# Sigurd Frosteruksenpuisto ja Merikannontie välillä Toivo Kuulan puisto – Eteläinen Hesperiankatu

**Palautteet puistosuunnitelmaluonnoksesta 6258/1 ja katusuunnitelmaluonnoksesta 31765/1 (esillä 8.6 – 21.6.2022)**

Kuva: Koira-aitauksen tilantarve. Yksiosainen esim. vain pienet koirat 1500, kaksiosainen jossa ovat osat isoille ja pienille koirille yht. 3000mm.

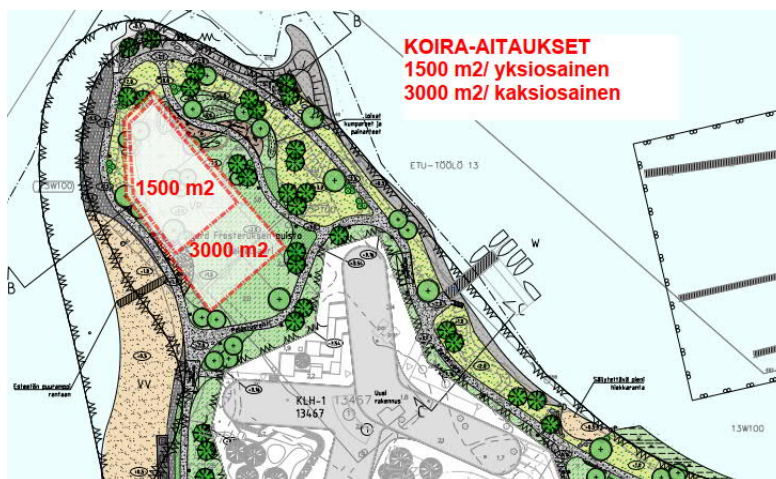
Yhteensä yhdeksässä palautteessa esitettiin puistossa sijaitsevan koirapuiston säilyttämistä. Perusteita sen säilyttämiselle olivat: Taivallahden koirapuisto on ympärivuotisessa käytössä, toisin kuin esimerkiksi paikkaan suunniteltu aukio tai terassi. Useassa palautteessa tuli esille, että koirapuistoa pidetään tärkeänä sosiaalisena kohtaamispaikkana, mikä lisää lähialueen asukkaiden hyvinvointia.

Nykyiseen koirapuistoon on lyhyt matka ja hyvä saavutettavuus myös vanhuksille. Alueelle ei jää yhtään vastaavaa tilaa koirien ja omistajien kohtaamiselle. Sibeliuksenpuisto, jonne uusi koirapuisto on suunniteltu, on liian kaukana ja sijaitsee vilkkaan ja meluisan kadun varrella. Koirapuistojen tulisi sijaita kauniilla paikalla, mieluiten meren rannalla.

Puistosuunnitelmaluonnos on 18.6.2009 voimaan tulleen asemakaavan mukainen. Asemakaavassa nykyisen koira-aitauksen paikalle on merkitty kivetty aukio, jonka reunassa on varaus pienvenesatamaa palvelevalle huolto- ja kioskikahvilarakennukselle.

Koira-alueiden verkostosuunnitelmaan perustuen korvaava koirapuisto on suunniteltu Sibeliuksenpuistoon hieman yli 0,5 km päähän nykyisestä Taivallahden koirapuistosta. Sibeliuksenpuisto perusparannetaan kokonaisuudessaan ja koirapuisto ympäristöineen on suunniteltu laadukkaaksi kohtaamispaikaksi myös koiranomistajille. Koira-aitaus on esitetty Sibeliuksenpuiston v. 2020 puistosuunnitelmassa. Lisäksi aluetta palveleva Rajasaaren koirapuisto kunnostetaan ja sinne rakennetaan erilliset aitaukset isoille ja pienille koirille.
